SYLLING KIRKE, GNR 177 BNR 9 OG 10, LIER KOMMUNE - DRENERING AV KIRKENS GRUNNMURER. DISPENSASJON ETTER LOV OM KULTURMINNER (kml) § 8.1 LEDD

SYLLING KIRKE, GNR 177 BNR 9 OG 10, LIER KOMMUNE. TILDEKKING AV MIDDELALDERRUIN. DISPENSASJON ETTER LOV OM KULTURMINNER (kml) § 8, 1. LEDD.

SYLLING KIRKE, GNR 177 BNR 9 OG 10, LIER KOMMUNE. DRENERING AV KIRKENS
GRUNNMURER - DISPENSASJON ETTER LOV OM KULTURMINNER AV 9. JUNI 1978 NR 50 (kml) §
8: OMSØKT OMRÅDE

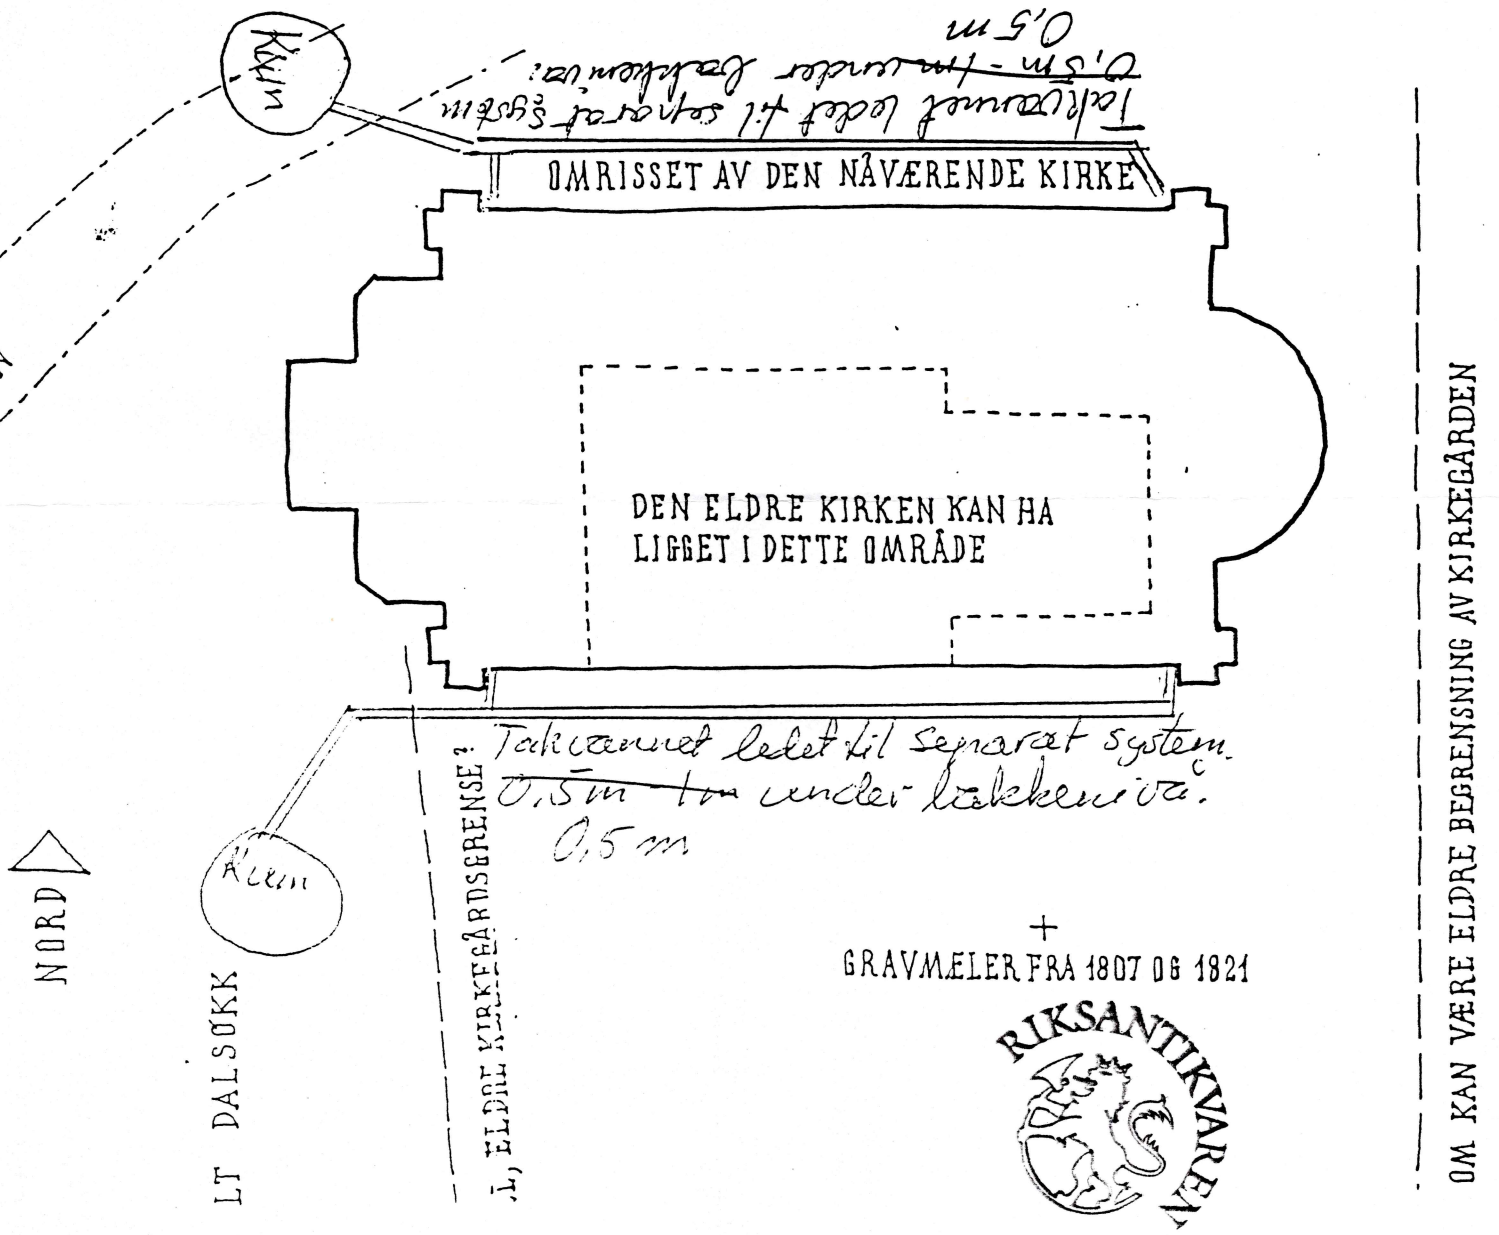
De søker om tillatelse, i medhold av § 8 kml, til å foreta gravearbeider i forbindelse med forbedring av dreneringsforholdene ved Syllings kirke. Det omsøkte tiltaket omfatter graving av en grøft på nordsiden av kirken, ca. 24 m lang, og en på sydsiden av kirken, ca. 27 m lang. De søker om å få grave grøftene i 0,5 - 1,0 m dybde. Begge grøfter skal ha korte stikkledninger fra vegg samt munne ut i eksisterende kummer nordvest og sydvest for kirken.

Det omsøkte tiltaket vil kunne berøre intakte kulturlag og graver fra middelalderen samt levninger av den middelalderske kirken som ble revet i 1851. Etter befaring i 1994 konkluderer NIKU ved arkitekt Håkon Christie at "... sydmurens parti med sokkel **kan** være fra den eldre kirken." Vi ser det derfor som nødvendig å redusere inngrepets omfang så mye som mulig.

Riksantikvaren vil kunne godta en eventuell senking av markoverflaten i inntil 2,5 m bredde langs nordre og søndre langvegg, med inntil 0,15 m og 0,25 m dybde, for å bedre på avrenning fra grunnmurene. Tildekkede ventiler i kirkens grunnmur vil dermed kunne frilegges. Grøfter med dreneringsledninger bør ligge så grunt som mulig og ikke dypere enn 0,5 m inntil kirken.

I medhold av Kulturminnelovens § 8, 1. ledd gis Lier kirkelige fellesråd tillatelse til å gjennomføre gravearbeider i forbindelse med utbedring av drenering ved Sylling kirke i Lier kommune, gnr 177 bnr 9 og 10 som vist på vedlagte skisse, stemplet og datert 13.06.2000.

Gravearbeider i forbindelse med tiltaket skal i størst mulig grad begrenses til gamle **grøfter/omrørte masser**, og skal kontrolleres av arkeolog fra NIKU Norsk institutt for kulturminneforskning etter at gravingen er gjennomført.

Gresstorv, blomsterbedd og rene jordmasser kan fjernes med minigraver. Største gravedybde er 0,75 m fra dagens bakkenivå, inntil kirken 0,5 m. Dersom det blir funnet mur, stein eller graver i bakken, skal disse ligge og resten av grøften graves for hand. Grøftene kan ikke gjenfylles før arkeolog fra NIKU har foretatt ettersyn og eventuell dokumentasjon, dersom dette er nødvendig.

Såfremt tiltaket ikke kan gjennomføres som vist på vedlagte skisse stemplet og datert 13.06.2000, fordi det kreves større endringer skal dette forelegges Riksantikvaren til ny avgjørelse.

SYLLING KIRKE, GNR 177 BNR 9 OG 10, LIER KOMMUNE. TILDEKKING AV
MIDDELALDERRUIN - DISPENSASJON ETTER LOV OM KULTURMINNER AV 9. JUNI 1978 NR 50
(km) § 8: AKTUELT OMRÅDE

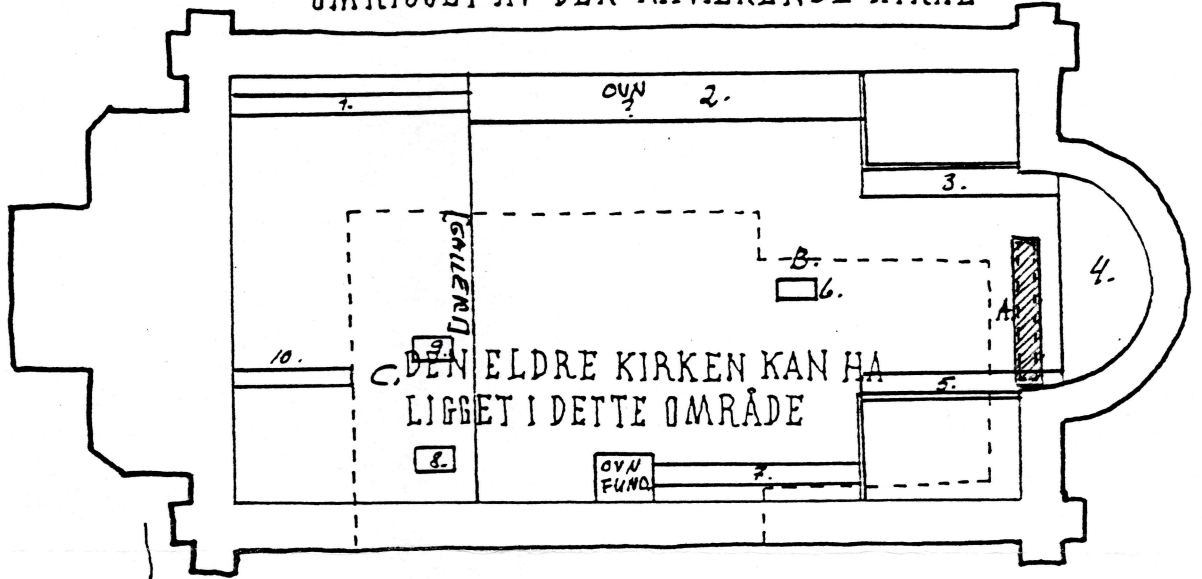
Middelalderkirkens skip trolig har hatt sin sydmur på samme sted som sydmuren til dagens kirke. Hele middelalderkirkens sannsynlige omriss rommes innenfor grunnplanet av dagens kirke. I koret til dagens kirke, er det oppdaget et sammenhengende murstykke på ca. 3,5 m lengde, jf. notat av 19.01.2001. Murstykket er 0,3-0,4 m høyt og ca. 0,4 m bredt, og består av samme type

bruddheller som oppbyggingen under øvrige dragere til tregulvet. Her er det imidlertid kalkmørtel i fugene. Murstykket har funksjon som underlag for en drager til gulvet i koret. Det dreier seg trolig om kledningsstein fra ene siden til en kistemur, hvor murkjernen er brutt ned til et lavere nivå likesom andre sidens kledningsstein. Høyst sannsynlig er dette en rest av endeveggen til middelalderkirkens kor, beliggende kun ca. 1 m øst for hvor arkitekt Håkon Christie i 1994 antok at den skulle ligge.

Det omsøkte tiltaket vil berøre levninger av Sylling middelalderske kirke. Det er nødvendig, for å kunne ta Sylling kirke i normal bruk igjen, at tregulvet legges tilbake etter rensing og justering.

I medhold av Kulturminnelovens § 8, 1. ledd gis Lier kirkelige fellesråd tillatelse til å gjennomføre tilbakeføre tregulv i forbindelse med reparasjoner av fuktskader i Sylling kirke, gnr 177 bnr 9 og 10, Lier kommune som vist på vedlagte skisse, stemplet og datert 05.02.2001.

I forbindelse med tiltaket skal i størst mulig grad ta hensyn til at levningene av middelalderkirken skal ligge intakt på opprinnelig sted. Levninger av middelalderkirkens skal måles opp av NIKU Norsk institutt for kulturminneforskning. Løse gjenstander på toppen av jordlaget under gulvet tillates fjernet dersom arkeolog fra NIKU tillater dette.

Såfremt tiltaket ikke kan gjennomføres som antatt, fordi det kreves større endringer skal dette forelegges Riksantikvaren til ny avgjørelse. Dette gjelder blant annet dersom mer av tregulvet må fjernes, og om det kan bli aktuelt å fjerne topplaget av jorden under gulvet med støvsuging eller for hand.
